III/0042 Líšnice, rekonstrukce silnice

Rekonstrukce komunikace km 1,020 - km 1,140

Změnový list

ZBV č. 17 - SO 102 Rekonstrukce komunikace v km 1,020 - 1,140 – celoplošná vrstva SC

III/0042 LÍŠNICE, REKONSTRUKCE SILNICE SO 102 - SITUACE 1 : 500

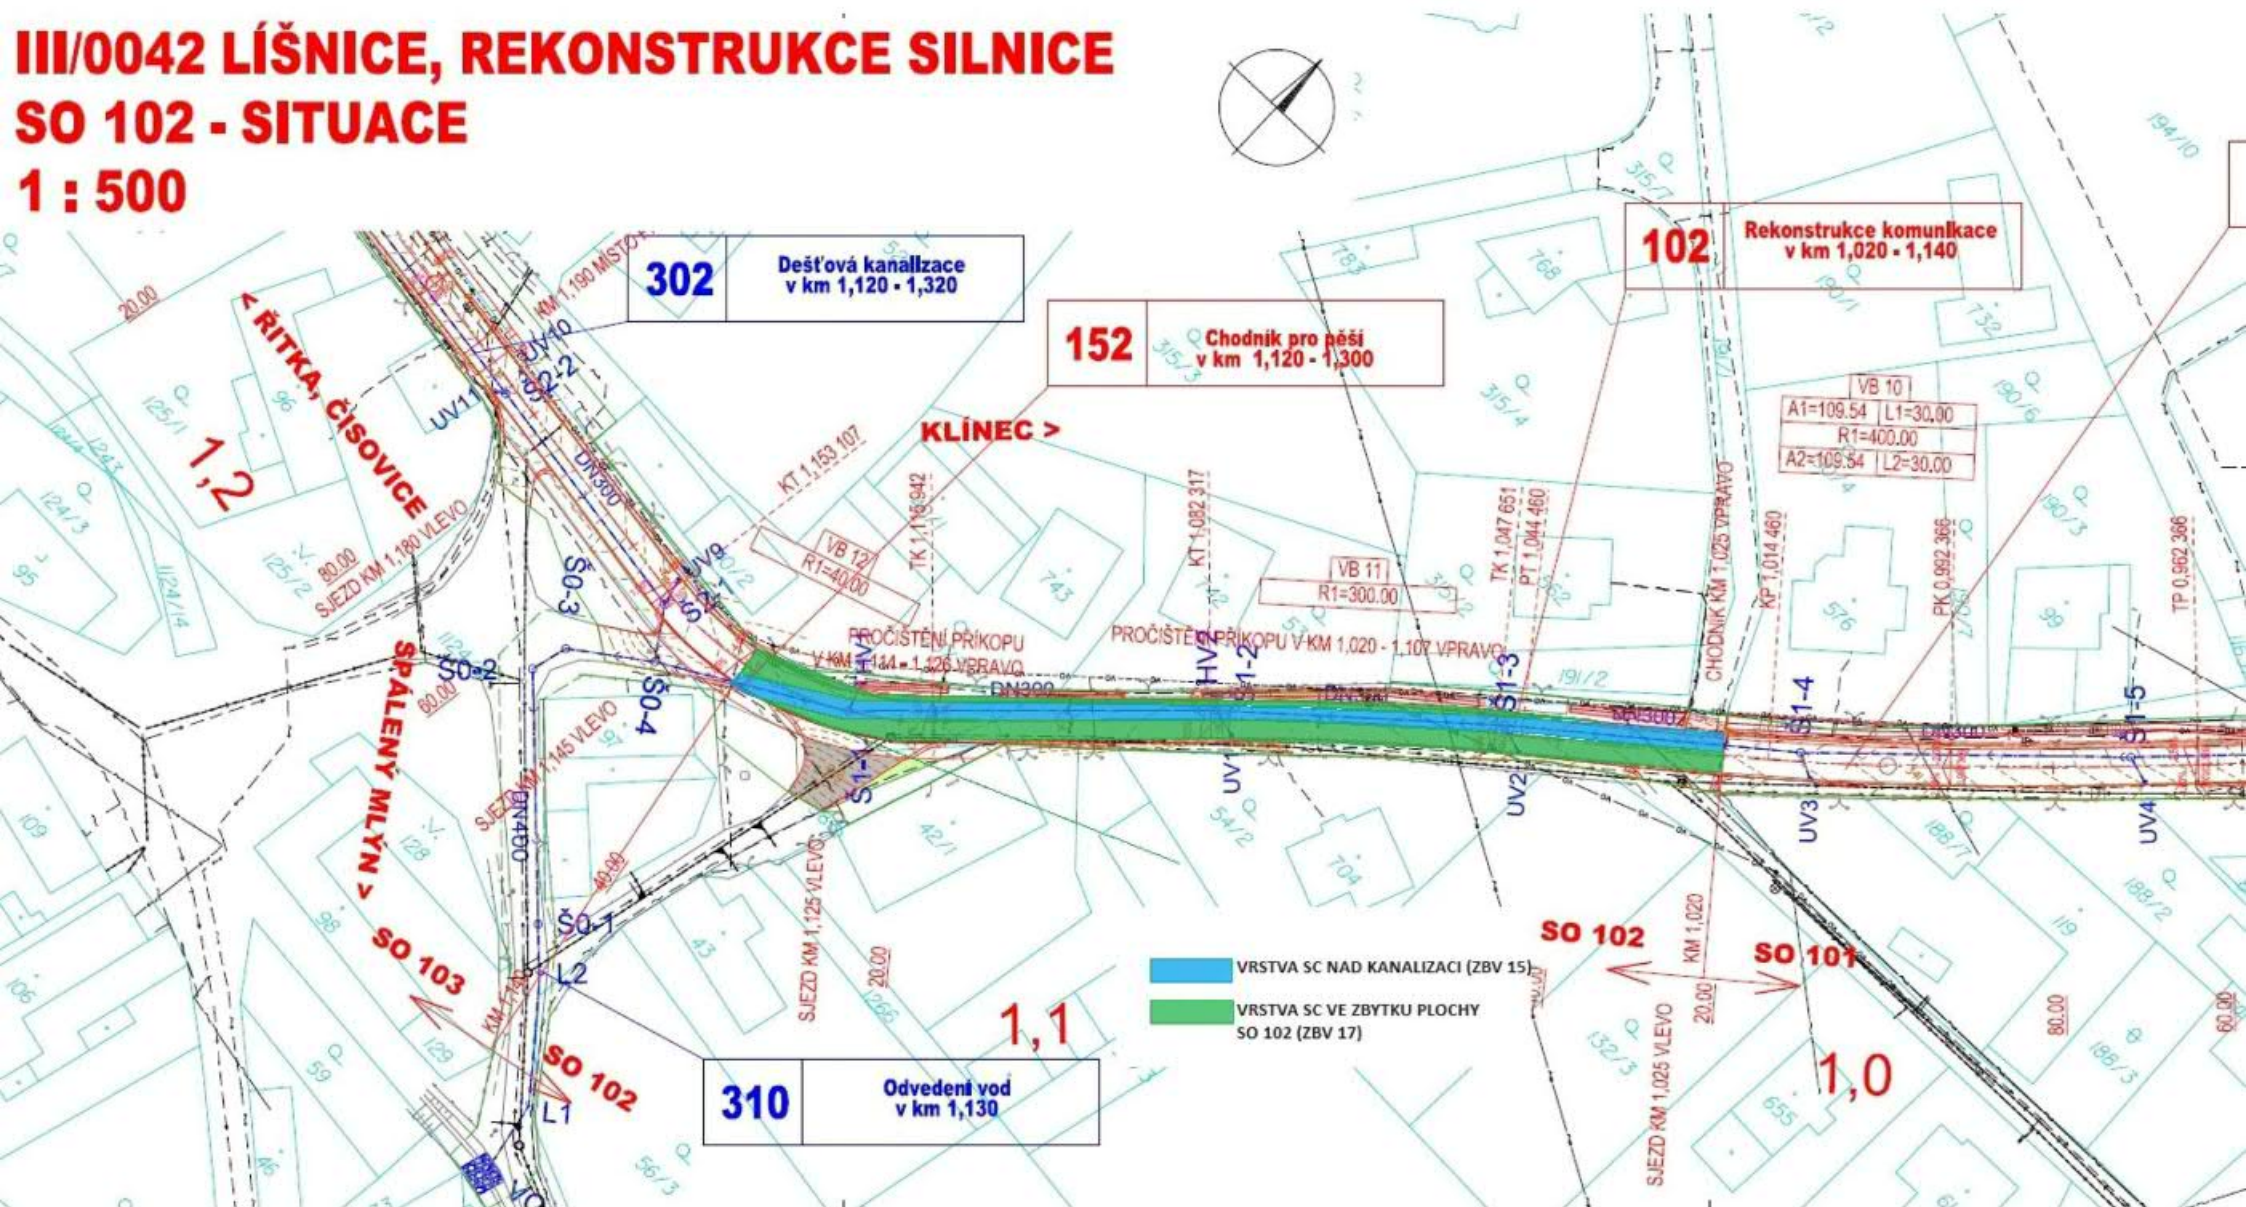
Plocha celého objektu	569,73 m ² (plocha ACL)
Plocha SC nad kanalizací	120 m x 2,0 m = 240 m ² (ZBV 15)
Plocha SC v ZBV 17	569,73 – 240 = 329,73 m²
Kubatura SC v ZBV 17	329,73 m ² x 0,2 m = 65,95 m³
Odstranění asfaltů:	329,73 m ² x 0,05 m = 16,49 m³
Odkop zeminy:	329,73 m ² x 0,15 m = 49,46 m³
Skládkovné zemina:	49,46 m ³ x 2,0 t/m ³ = 98,92 tun

V příloze emailu Vám posílám rozpočet změny pro SO 102, situaci SO 102 s vyznačenými plochami vrstvy SC (ZBV 15 a ZBV 17), fotodokumentaci síťových trhlín a zápis TDS ze stavebního deníku.
